Oggetto: **[ID_VIP: 8865] Comuni di Bagnoregio, Lubriano, Celleno, Montefiascone e Viterbo (VT).**

“Progetto di un impianto eolico composto da n. 7 aerogeneratori della potenza nominale di 6.0 MW, per una potenza complessiva di 42 MW, da realizzarsi nei comuni di Bagnoregio, Lubriano, Montefiascone, Celleno, Viterbo”.

RICHIESTA INTEGRAZIONI DOCUMENTALI DEL MINISTERO DELLA CULTURA

Fig. 2 - Sovrapposizione opere in progetto alle TAV. A e TAV. B del PTPR (cfr. Relazione Paesaggistica elaborato 2799-4680-R23-Rev0)

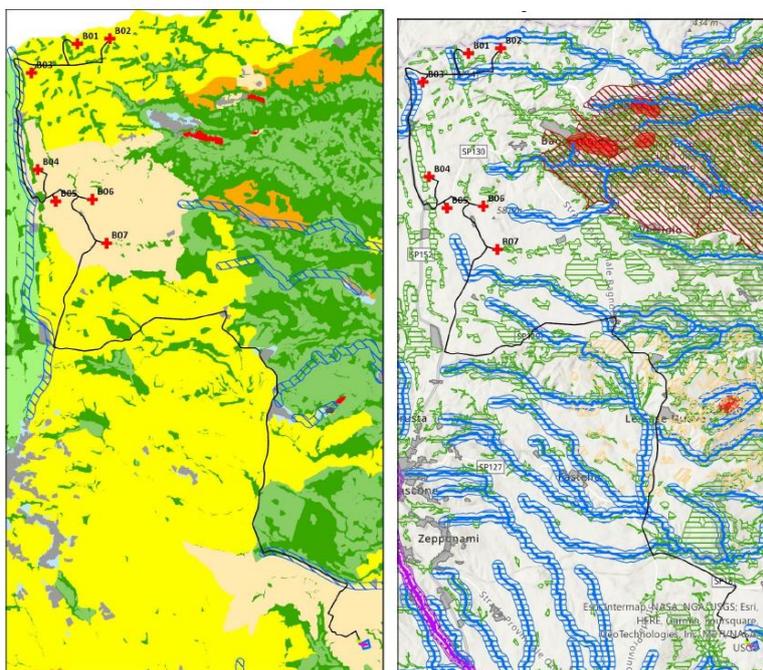
Per quanto attiene alla **TAV. A del PTPR**, tutte le opere in progetto ricadono in aree classificate come:

In particolare le due strade di nuova realizzazione di accesso agli aerogeneratori WTG B01 e WTG B02, ricadono in aree classificate nella TAV. A del PTPR come: “Paesaggio agrario di valore”, art. 26 norme del PTPR e Paesaggio Naturale art. 22 norme del PTPR.

È da evidenziare, inoltre, la relazione di intervisibilità degli aerogeneratori rispetto ad un'area di visuale tutelata, disciplinata **dall'art.50** delle norme del PTPR, corrispondente al tracciato della SR71 che arriva a Montefiascone, come rilevabile dalle Tavole A e C del PTPR.

fornite le sovrapposizioni del progetto alle Tav. A, B e C del PTPR ufficiali pubblicate nel sito della Regione Lazio, specie con riferimento alla individuazione sull'area vasta dei vincoli paesaggistici (di cui alla Tav. B). Integrare, sulla scorta dei risultati delle analisi di cui ai precedenti punti della presente richiesta, i contenuti della "Relazione Paesaggistica" già prodotta con, valutazioni, criteri e soluzioni di inserimento paesaggistico e di mitigazione che tengano conto delle condizioni di visibilità specifiche della localizzazione delle aree di impianto al centro del sistema di beni precedentemente descritto. Allo scopo, si chiede di fornire, sulla base della suddetta precisa e dettagliata rappresentazione dei perimetri dei vincoli paesaggistici interferiti o prossimi alle opere la verifica della conformità, compatibilità o congruità delle opere con le norme di tutela e la necessaria valutazione degli impatti, relativi e cumulativi, ai fini di indicare il quadro complessivo delle modificazioni apportate dal progetto e poterlo valutare anche ai fini dell'individuazione di opportuni rimedi o accorgimenti di tipo progettuale finalizzati alla riduzione dei sopra richiamati effetti negativi;

Fig. 4 individuazione impianto eolico phobos (a sinistra) rispetto alla linea di confine regionale e rispetto alla localizzazione degli aerogeneratori dell'impianto in valutazione (a destra)

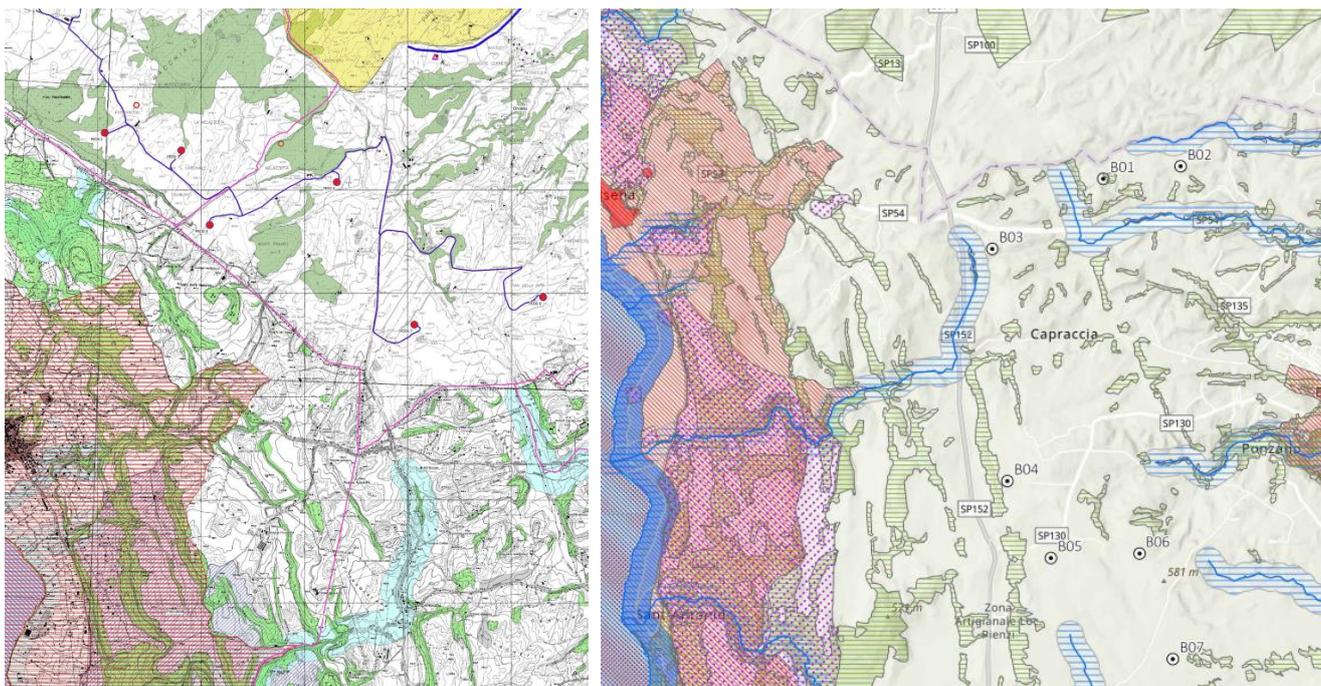
- risulta in itinere nella stessa area un: *"Procedimento di Valutazione di Impatto Ambientale relativo al progetto di un impianto eolico composto da n. 7 aerogeneratori, da 6 MW ciascuno, denominato "Phobos" di potenza complessiva di 42 MW e delle relative opere connesse da realizzarsi nei Comuni di Castel Giorgio (TR) e Orvieto (TR). (cfr. fig. 4 a sinistra)*

- La documentazione trasmessa non appare congruente con i contenuti della Relazione Paesaggistica di cui al DPCM 12/12/2005. Si rappresenta, infatti, che seppure nell'Analisi degli impatti del progetto con riferimento alla componente paesaggistica, nella "Carta dell'intervisibilità Teorica e Teorica Cumulata" viene presa in considerazione un'area di impatto potenziale con raggio pari a circa 21.400m (ricadente, dunque, abbondantemente nel territorio delle regione Umbria), non sono stati realizzati fotoinserimenti da punti di vista localizzati nella regione Umbria, che rappresenta l'intero quadrante nord-est dell'area di impatto potenziale.

- La ridotta distanza degli aerogeneratori B01 e B02 da Beni Culturali, così come di seguito individuati, tanto più in relazione a possibili effetti cumulativi dovuti al progetto *"Phobos" in itinere*, comporta un'interferenza tale da determinare un'alterazione significativa dei valori tutelati considerato che i medesimi ricadono in un centro storico collinare rurale caratterizzato da uno stretto rapporto con il

paesaggio circostante. Pertanto, per la parte del progetto relativa agli aerogeneratori B01 e B02 si ritiene l'intervento non compatibile.

- f) da tutti i beni culturali e paesaggistici, di cui al punto 1, ricadenti nel territorio umbro, che coincidono con il quadrante nord-est dell’area di impatto potenziale individuata dal Proponente, in particolar modo con riferimento agli aerogeneratori B01, B02 e B03 e ai possibili effetti cumulativi con l’impianto “Phobos” in progetto, del tutto simile e situato praticamente in continuità con quello oggetto della presente valutazione, a titolo esemplificativo:
